ふそうスーパーグレートの原動機（リヤマウントブラケット）のリコールについて

リコール届出番号	5626	リコール開始日	令和7年3月7日
基準不適合状態にあると認める構造、装置又は性能の状況及びその原因	6R30型エンジンの左後側マウントブラケットにおいて、製造指示が不適切なため、誤品のマウントボルトを最上部に組付けたものがある。そのため、そのままの状態で使用を続けると、当該マウントボルトが緩んで脱落し他の交通の安全に影響を及ぼすおそれがある。		
改善措置の内容	全車両、フライホイールハウジングの製造番号を点検し、エンジン左後側マウントブラケットを取付けている最上部のマウントボルトが誤品であると判断された場合は、当該ボルトを正規品に交換する。

# 改善箇所説明図

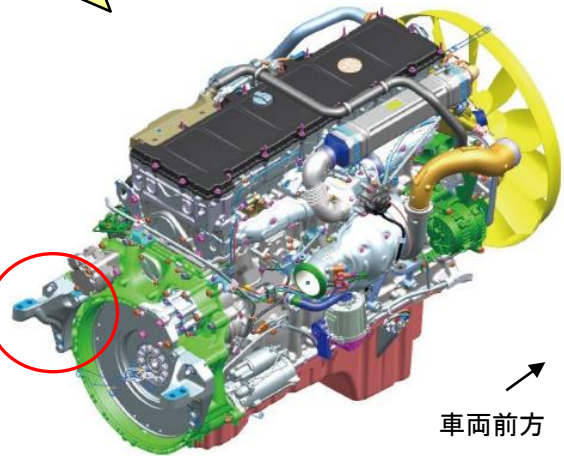
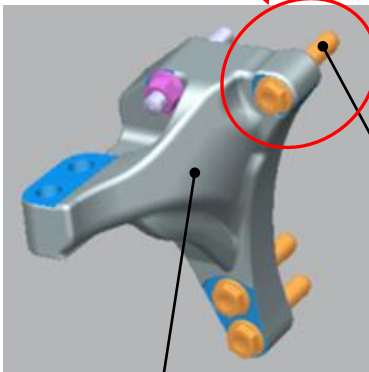
ブラケットを取付けている最上部のマウントボルト

エンジン左後側マウントブラケット

6R30 型エンジンの左後側マウントブラケットにおいて、製造指示が不適切なため、誤品のマウントボルトを最上部に組付けたものがある。そのため、そのままの状態で使用を続けると、当該マウントボルトが緩んで脱落し他の交通の安全に影響を及ぼすおそれがある。

全車両、フライホイールハウジングの製造番号を点検し、エンジン左後側マウントブラケットを取付けている最上部のマウントボルトが誤品であると判断された場合は、当該ボルトを正規品に交換する。

識別：作業完了車には、エンジン左後側マウントブラケットの最上部マウントボルト取付け部の上側に白色ペイントを塗布する。
